CORANTIOQUIA - Oficina Territorial Tahamíes Santa Rosa De Osos

160TH-RES2512-4880

“POR LA CUAL SE OTORGA UN PERMISO DE OCUPACIÓN DE CAUCE”

Que una vez realizada dicha evaluación técnica, dio como resultado el informe técnico con Radicado Nro. 160TH-IT2511-11495 del 28 de noviembre de 2025, en la que se evidenció que:

Imagen 1. Vista en planta y sección longitudinal del puente solicitado en el permiso. Fuente: Estudio aportado por la Gobernación de Antioquia- secretaria de infraestructura física.

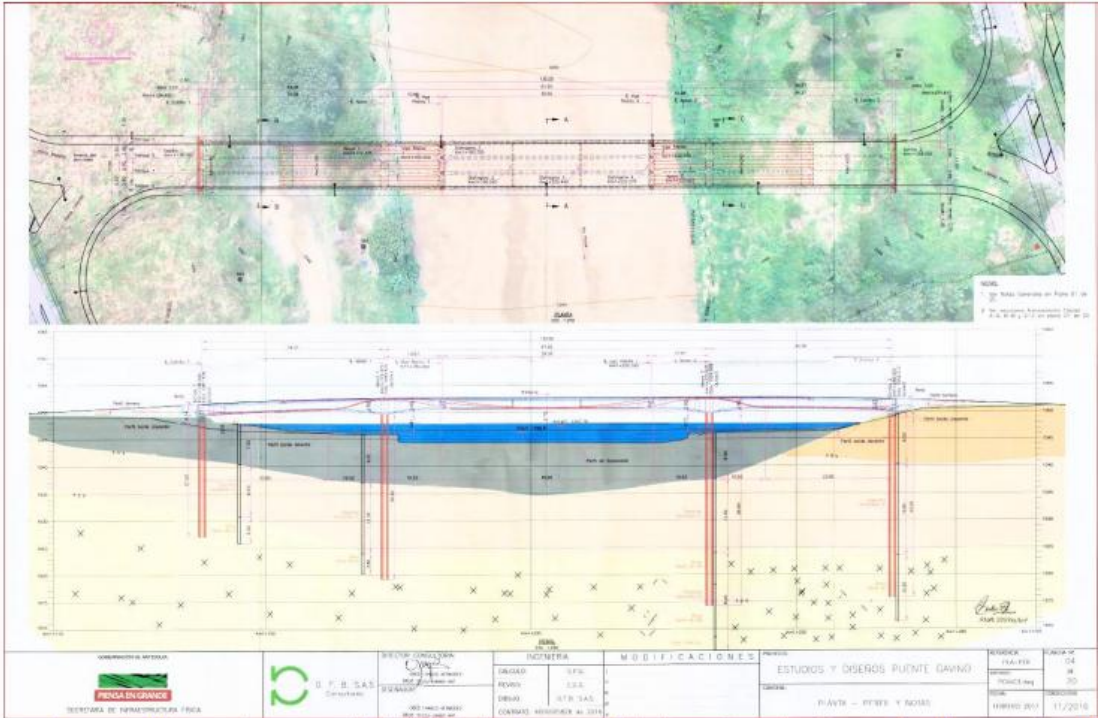
El proyecto consiste en la construcción de un puente vehicular en concreto reforzado de 130 metros de longitud con dos apoyos en ambas márgenes del río, consistentes en vigas soportadas en pilas profundas de sección circular de 1.5 metros de diámetro, ubicadas en la terraza aluvial por fuera del canal central del cauce, lo cual evita alteraciones en el comportamiento del flujo. El puente se complementa con obras necesarias para el intercambio vial con las vías departamentales hacia el municipio de Gómez Plata por margen izquierda y por margen derecha con la vía Troncal del Nordeste hacia el Municipio de

Yolombó. En la siguiente imagen se muestra la ubicación y configuración geométrica del puente y sus accesos:

Imagen 2. Vista en planta del detalle del diseño geométrico y ubicación del puente en la zona de interés. Fuente: Estudio aportado por la Gobernación de Antioquia- secretaria de infraestructura física.

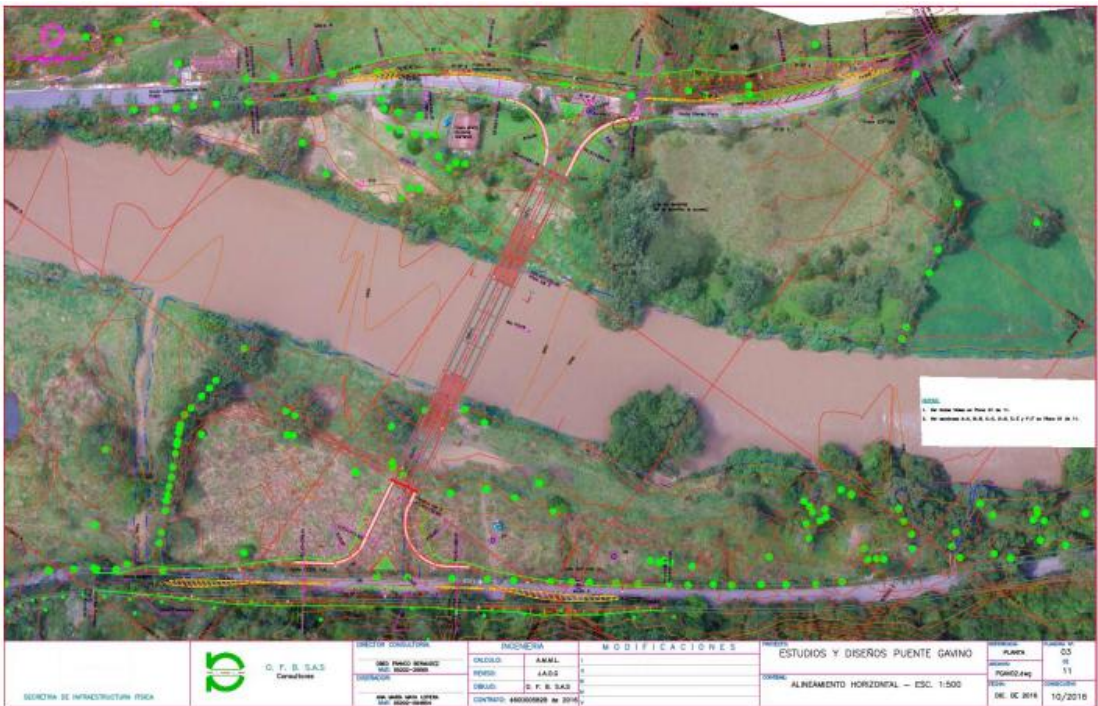
No obstante lo anterior, el diseño geométrico y ubicación del nuevo puente Gavino si puede implicar afectación de cobertura vegetal nativa en las áreas de ingreso y salida de la calzada, los estribos y las curvas de intercambio y empalme a las vías pavimentadas en ambas márgenes del río, donde hacen presencia especies silvestres y plantadas de flora propias de la región, entre las cuales pueden hacer especies vedadas del orden nacional como los Zarros y las epífitas vasculares.

Imagen 3. Sección transversal del puente con sus dimensiones. Fuente: Estudio aportado por la Gobernación de Antioquia- secretaria de infraestructura física.

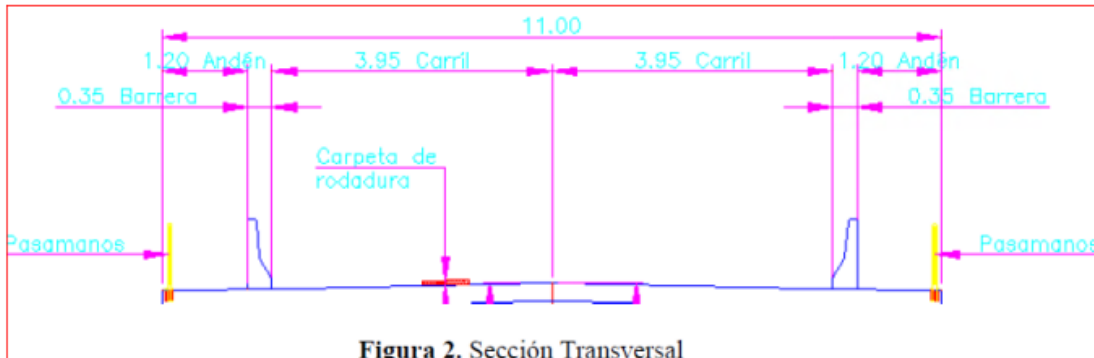
La sección transversal del puente tiene un ancho total de 11.00 m. distribuidos así: dos (2) carriles 3.95 m. New Jersey de 0.35 m. a cada lado y andén de 1.20 m. a cada lado. Según se muestra en la siguiente figura:

La ubicación, dimensiones y geometría, y características técnicas de las obras de ocupación de cauce serán las que se presentan en los planos y diseños aportados por el peticionario con la solicitud del permiso.
